Fórum Permanente São Francisco

**Considerações sobre os documentos de estudos do Rodoanel  
Metropolitano de Belo Horizonte realizados pelo Governo de  
Minas Gerais**

Belo Horizonte, 3 de março de 2021

**Fig. 2 – Traçado da alternativa 1C da Alça Sul (Final)**

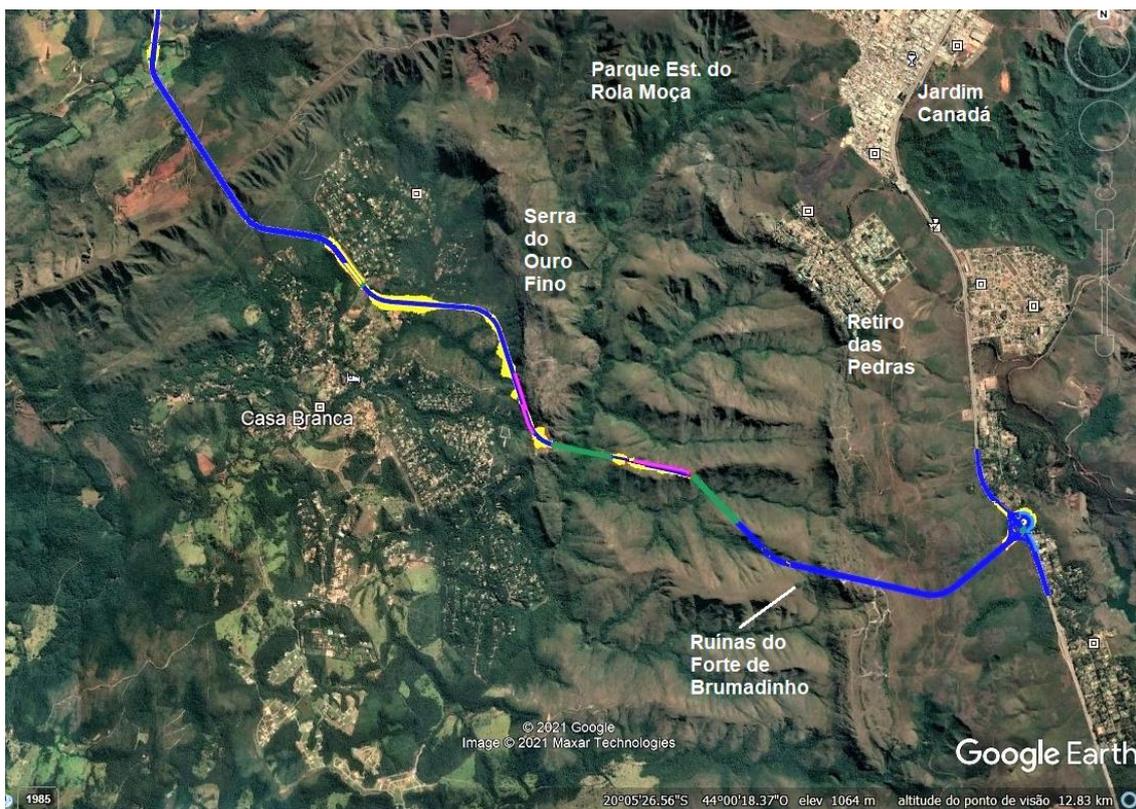
No outro conjunto de plantas e perfis, o traçado dos túneis sob as serras do Rola Moça / Calçada (ver Fig. 2 abaixo) é aquele do “eixo descartado”, conforme os desenhos GM-7 e 8 (Rola Moça) e GM-19, 20 e 21 (Calçada). Por esse traçado, o Rodoanel passaria a sudoeste de Casa Branca faria uma curva na região do Riacho Fundo e subiria em contraforte rumo à Serra da Calçada, passando por dois túneis duplos, separados por um viaduto (ver Fig. 3 a seguir).

Não encontramos na documentação disponibilizada qualquer relatório geológico sobre os túneis considerados no traçado da Alternativa 1C, que, ao que parece, é a do futuro Edital (repete-se: a reproduzida na Figura 1).

Portanto, não fica claro na documentação disponibilizada, qual das alternativas de Alça Sul será efetivamente considerada para efeito de licitação, pois há projetos geométricos apontando ora um, ora outro, sem a correspondência com relatórios geológicos.

**Fig. 1 – Possível local para construção de acesso dentro do município de Brumadinho**

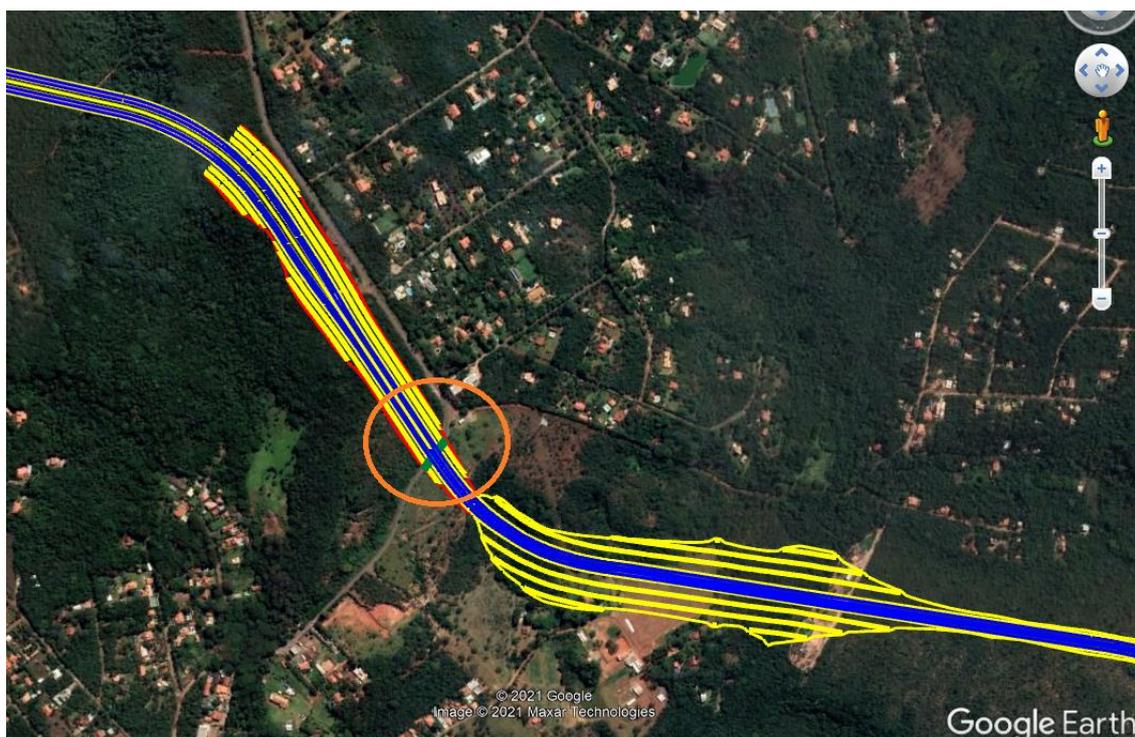
Um único ponto que nos parece viável para a construção de um acesso seria o da passagem da Alça Sul sobre a estrada estreita que, passando por dentro do Parque do Rola Moça, liga o distrito de Casa Branca ao bairro Jardim Canadá (ver Fig. 1 abaixo), nas imediações do Condomínio Quintas de Casa Branca, logo abaixo da saída do túnel da Serra do Rola Moça. Ainda que um acesso (trevo) tivesse sido previsto ali pelo projeto do Governo, ele dificilmente poderia servir de compensação para Brumadinho. A distância desse ponto até a sede do município é de 30 km, por estrada estreita, sinuosa, com trechos íngremes, passando por vários núcleos povoados (inclusive o de Córrego do Feijão) e que só agora está recebendo um asfalto básico, sem alargamentos. É necessário perguntar se a interligação da sede, por estrada adequada, ao hipotético acesso em Casa Branca ficaria por conta da prefeitura e se esse acesso não resultaria em impactos negativos de cunho social e ambiental aos vários condomínios e povoações nas suas proximidades.

Fig. 13 - Trajeto do Rodoanel (Alça Sul): nenhum acesso previsto para o município de Brumadinho

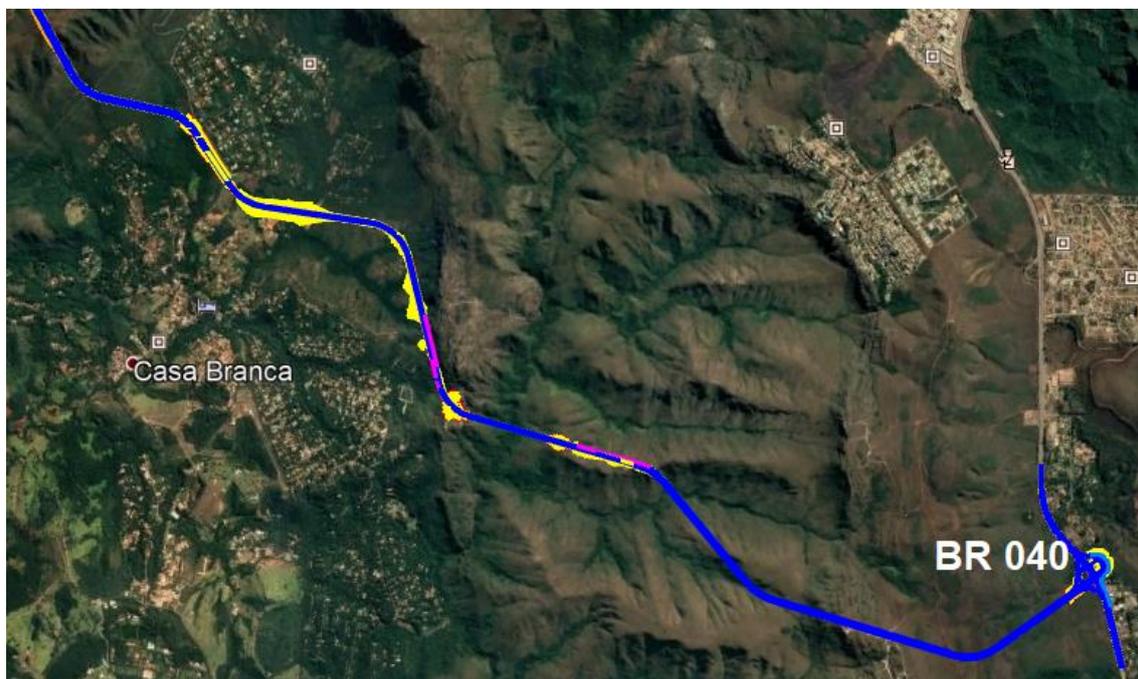
**E, o que consideramos de extrema gravidade, o projeto prevê e detalha 14 acessos ao Rodoanel ao longo de todo o seu trajeto, MAS NENHUM ACESSO dentro do município de Brumadinho.** Assim, Brumadinho seria um mero corredor de passagem e, mais uma vez, receberia os impactos ambientais de uma obra de grande porte sem receber nenhum tipo de benefício. Os 14 acessos e o trecho no interior do município de Brumadinho são mostrados no conjunto de imagens apresentado nas páginas seguintes.

**Fig. 4 – Traçado da alternativa 1B da Alça Sul (Descartado) – Trajeto total**

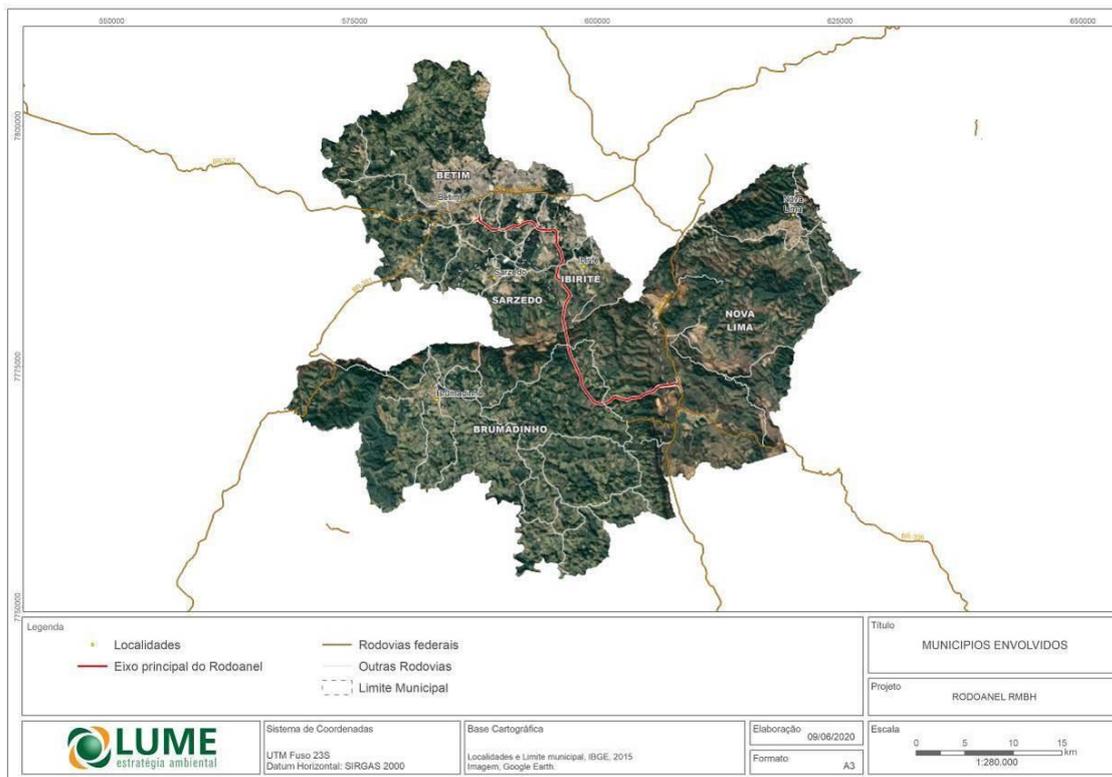
Analisando-se o mapa constata-se que ele não se refere ao traçado apresentado pelo Governo como sendo o escolhido para a licitação. Se isso ocorreu por equívoco, solicitamos que a documentação correta seja disponibilizada para consulta pública, ampliando-se o período previsto para que ela ocorra. Caso contrário, ou seja, se não existe um documento sobre os Aspectos Ambientais e outro sobre os Aspectos Sociais – Alça Sul relativo ao trajeto escolhido pelo Governo, é oportuno denunciar-se a gravidade do fato, que se constitui desrespeito à sociedade e aponta para ilicitude na licitação, e suspender-se a consulta pública até que a documentação completa e coerente seja disponibilizada.

**Fig. 2 – Traçados das alternativas 1B e 1C e localização dos pontos das sondagens realizadas.**

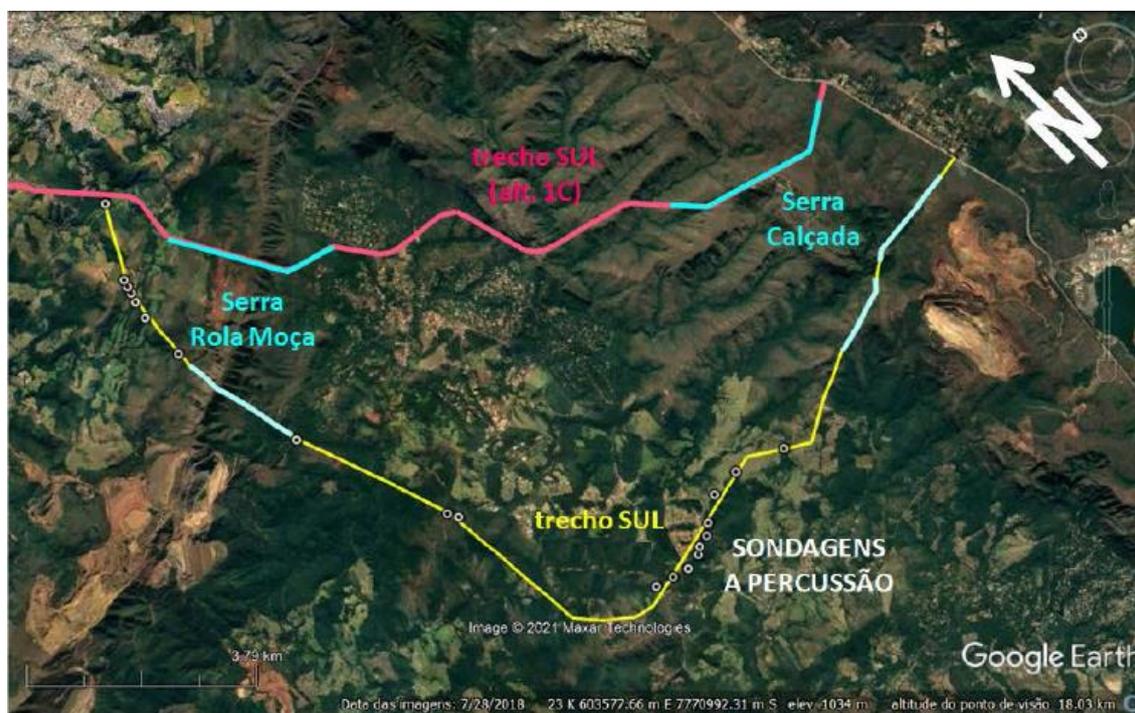
Não localizamos entre os documentos disponibilizados uma planta sobrepondo as investigações geológicas realizadas ao longo do traçado rodoviário previsto, obrigando-nos a lançá-las, uma a uma, nas imagens dinâmicas do Google Earth, resultando na Figura 3 (círculos brancos com um ponto no seu interior).

Deve-se enfatizar que os desenhos de traçado dos túneis da alternativa 1C (RS-GM-05A13.R01-06 até RS-GM-05A13.R01-14), disponibilizados no link, são datados de novembro de 2020, o que fortalece a impressão de que a decisão pela adoção dessa alternativa foi tomada depois que os trabalhos de pesquisa e sondagens já estavam terminados e de que não houve tempo (e, talvez, verba) para a realização de novas sondagens e estudos geofísicos ao longo do trajeto da alternativa 1C, nem mesmo ao longo dos eixos dos túneis, locais nos quais as investigações são consideradas imprescindíveis para análise da viabilidade técnica da construção da rodovia.

**Fig. 3 – Detalhe do traçado do túnel conceitualmente equivocado**

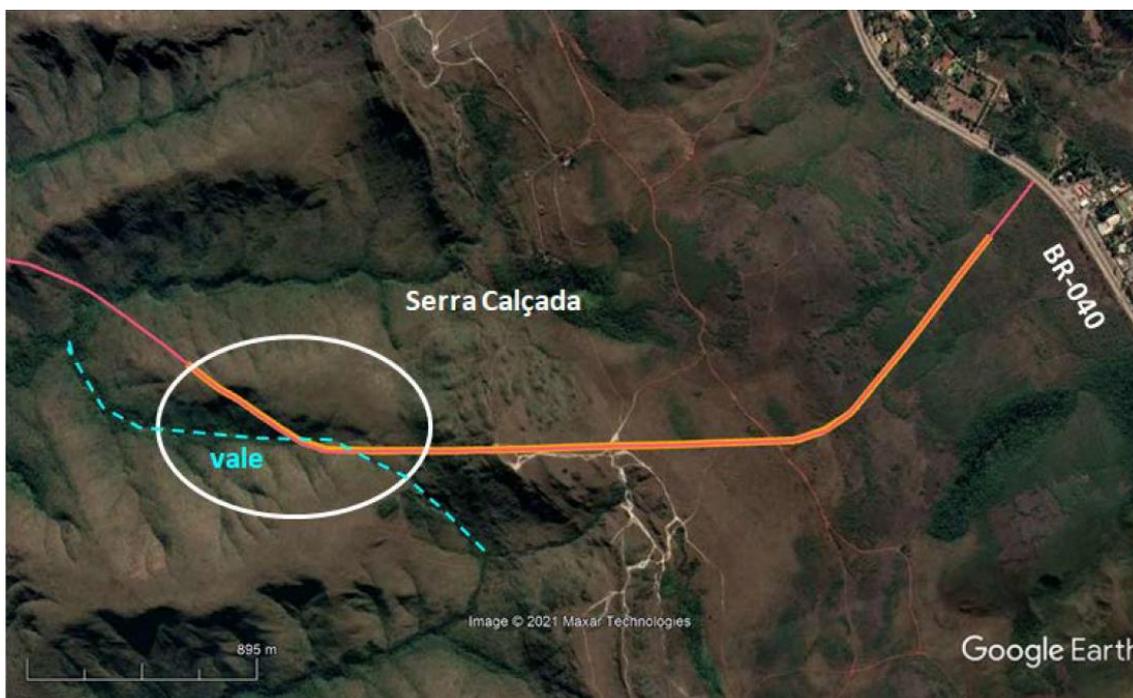
Cabe destacar um detalhe: o trecho inicial do túnel previsto pela Alternativa 1C (a do Edital) na serra da Moeda / Calçada foi posicionado diretamente abaixo de um vale, conforme mostra a Figura 5. Considerando que a região é sabidamente afetada por estruturas geológicas como falhas, zonas cisalhadas, contatos e afins, isso configura um equívoco básico sugestivo de que o projeto geométrico foi desenvolvido sem levar em conta as condições geológicas locais. O traçado poderia muito bem ser “abrigado” num dos dois morros que ladeiam o vale.

**Figura 14 – Perfil topográfico correspondente ao traçado proposto pelo governo (linha azul) para o Rodoanel na região dos dois túneis pela Serra do Rola Moça e Serra da Moeda: traçado A-B.**

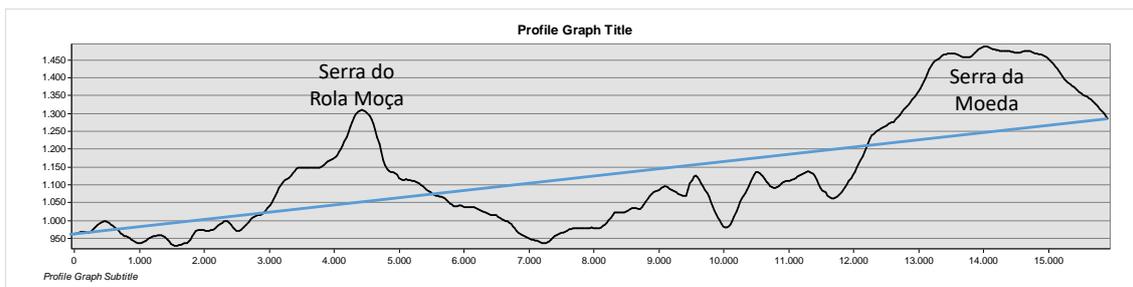
Na Figura 14, anteriormente citada, há a indicação de um perfil topográfico indicado por A-B. A seguir ele está ilustrado, juntamente com o traçado do Rodoanel proposto pelo governo (em azul):

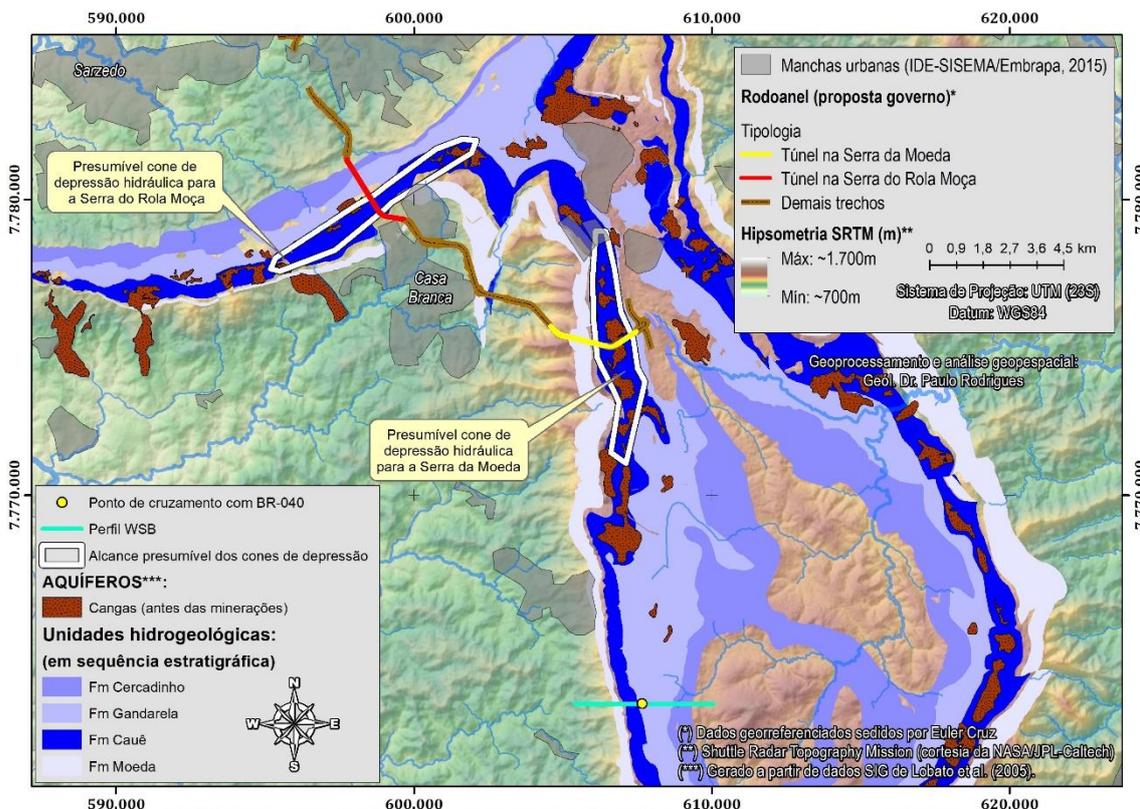
lateralmente, conforme ilustrado na Figura 23, uma vez que esse raio de impacto seria deformado pelas camadas aquíferas laterais, de menor circulação hídrica.

Figura 2 – CAPEX que considera a Alternativa 1B, distribuição percentual

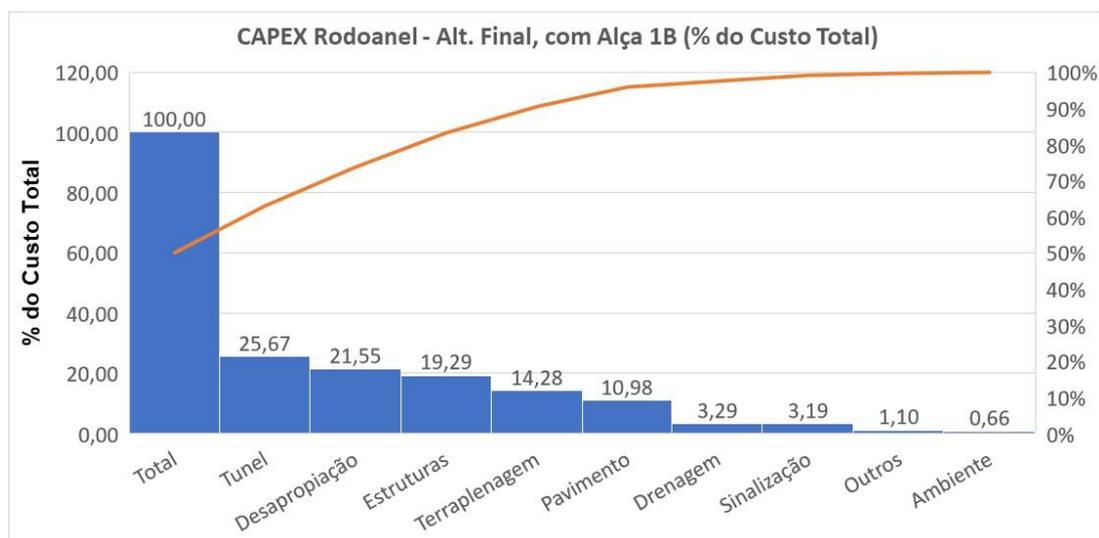
Evidencia-se, assim, que **os túneis sob as serras do Rola Moça e da Moeda / Calçada representam mais de 25% do valor de todo o Rodovanel nessa alternativa**, valor esse bastante questionável quando se toma em conta tudo o que foi apresentado a respeito de túneis no presente documento.
